서울의료원 전문병동 시설보강공사 환경영향평가
환경보전방안(2차)(보완)

— 서울의료원 권역응급의료센터 증축공사 —
사 후 환 경 영 향 조 사 계 획 재 수 립 —

제목 환경보전방안 검토에 따른 보완 요청 [서울의료원 권역 응급의료 센터 증축]

서울의료원 전문병동 시설보강공사
환경보전방안서(2차) 검토의견

(그림 2.1 - 1) 소음진동 측정지점의 위치도(변경)

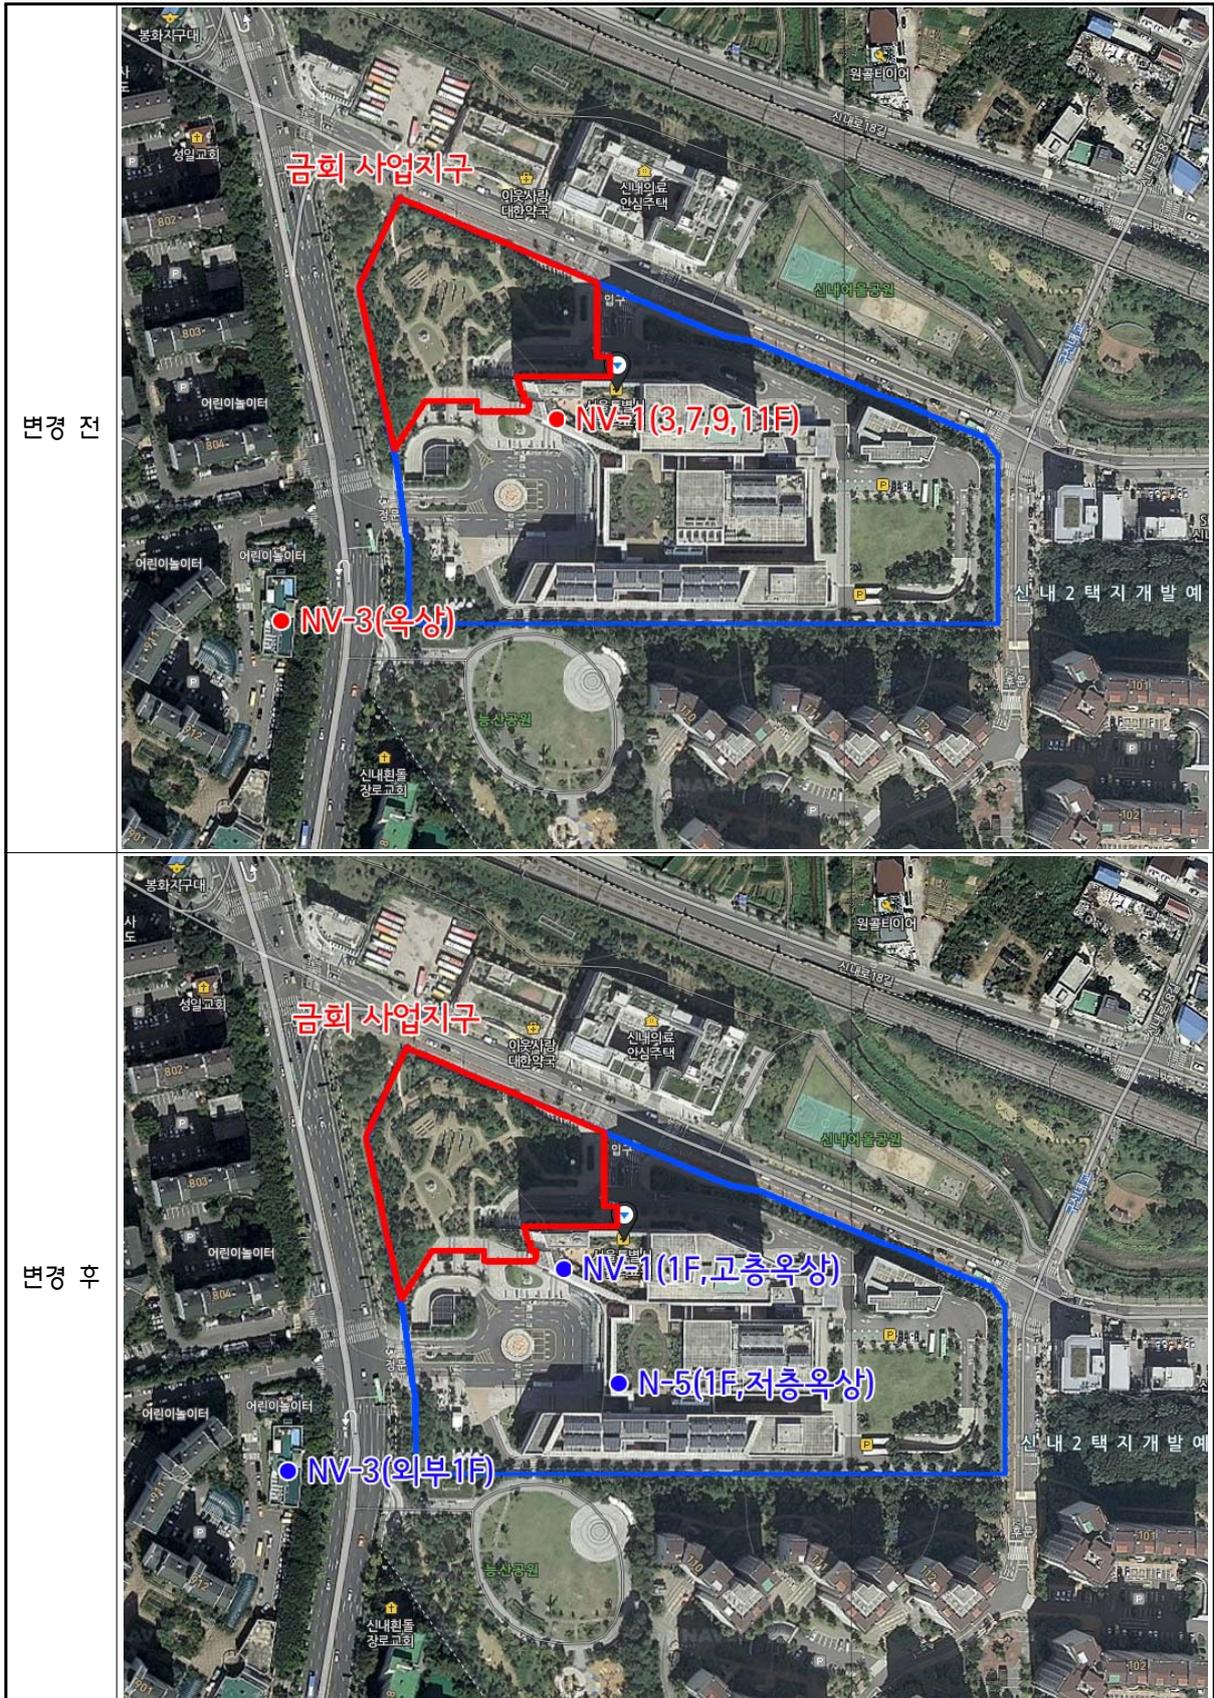
다만 ① 변경하고자 하는 지점과 공사부지와의 이격거리, 높이 등 지형적인 관계를 기존 측정지점과 비교하여 제시하고, ② 기 예측한 자료를 바탕으로 변경 전·후 지점에서의 예측소음도를 제시할 필요가 있음.

항목	검토의견	조치내용	반영여부
1.소음진동	<p>○공사 중 피해예상 지역에 대한 목표기준치 초과여부를 조사하기 위해 당초 선정한 사후환경영향조사 지점을 다른 지역으로 변경하고자 하는 사유는 타당하다고 판단됨.</p> <p>다만 ① 변경하고자 하는 지점과 공사 부지와의 이격거리, 높이 등 지형적인 관계를 기존 측정지점과 비교하여 제시하고, ② 기 예측한 자료를 바탕으로 변경 전후 지점에서의 예측소음도를 제시할 필요가 있음</p>	<p>○① 변경 전후 측정지점에 대하여 비교 제시 하였으며, ②기 예측한 자료를 바탕으로 변경 전후 지점에서의 예측소음도를 제시하였음</p>	<p>○반영 P.6~8</p>

- 사업지구 외부 새아랑유치원 지점은 공사부지와 인접거리 및 지형적인 부분은 변경이 없으며, 기존 2층 옥상 측정지점을 출입의 어려움에 따라 1층으로 변경하는 사항임
